島根原子力発電所2号炉 津波による損傷の防止

論点6「漂流物の影響評価の妥当性」

(コメント回答)

令和2年8月
中国電力株式会社

図 取水口呑口断面図と輸送船喫水高さの関係

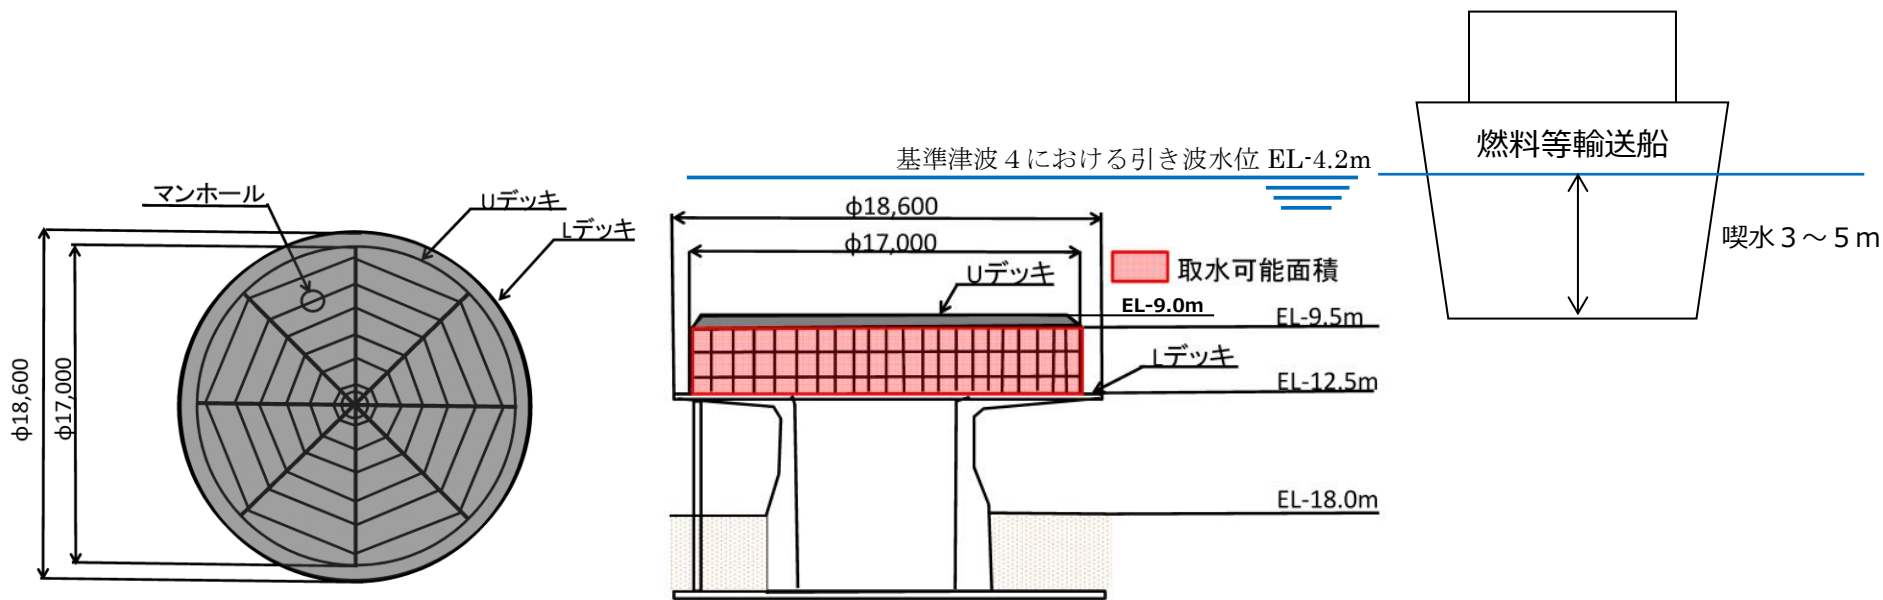
- 燃料等輸送船を漂流させないために係船柱及び係船環を漂流防止装置として位置付けて設計する方針について、漂流防止装置を構成する施設護岸岩着部のアンカーとしての要求機能及び評価方針を説明すること。また、燃料等輸送船を2基の係船柱又は係船環で漂流防止する係留評価について、係留索を2本とした場合の位置、仰角等を含めて、設計条件と評価が整合するように資料化して説明すること。また、係船柱のB1等を漂流防止装置としない根拠を説明すること。

➤ 係留索が機能せずに燃料等輸送船が漂流した場合の取水口への到達可能性については以下のとおり。

- 島根原子力発電所に襲来が想定される津波のうち、時間的な余裕がなく、燃料等輸送船の緊急退避ができない可能性がある海域活断層に想定される地震による津波（基準津波4）が襲来した場合を想定する。
- 基準津波4の取水口における最低水位EL-4.2mに対して、喫水高さは3m～5mであり、取水口（上端高さ：EL-9.0m）に到達する可能性が否定できない。

鉄筋コンクリート床版による段差対策範囲

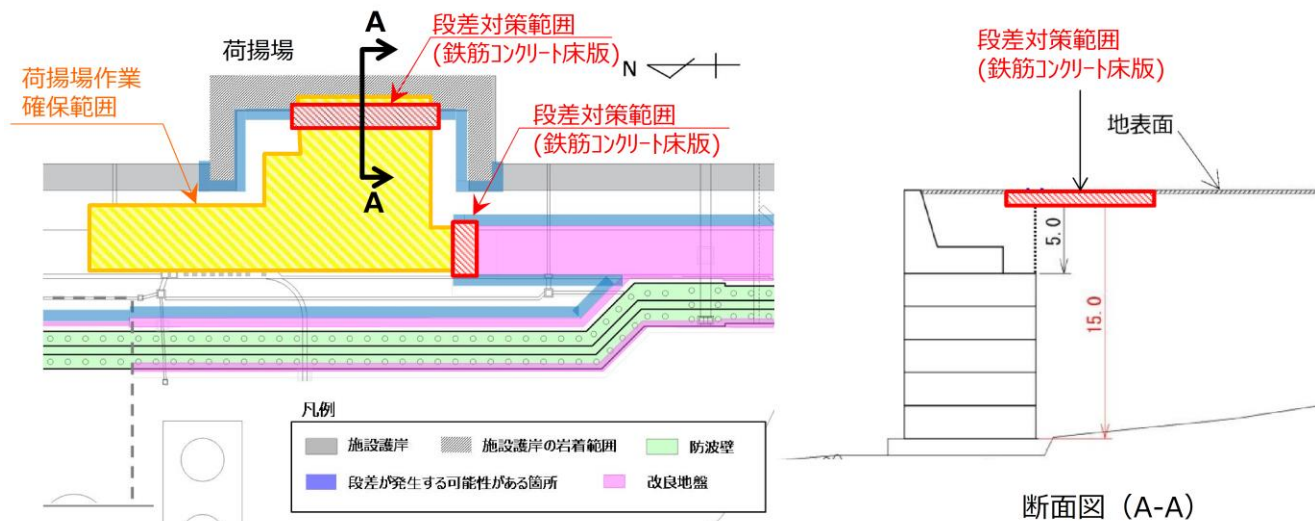
- 荷揚場作業中の地震による被害想定を踏まえた車両及び資機材の漂流物評価について、退避までの期間（10日間程度）における速やかな退避又は漂流物化を防止する現実的な対応策を検討し、説明すること。

- 荷揚場作業中の地震による被害想定を踏まえた車両及び資機材の漂流物評価について、退避までの期間（10日間程度）における速やかな退避を実施するため、更なる対策として、地震による段差が生じないように荷揚場作業エリア及び退避ルートに鉄筋コンクリート床版による対策を講じる。
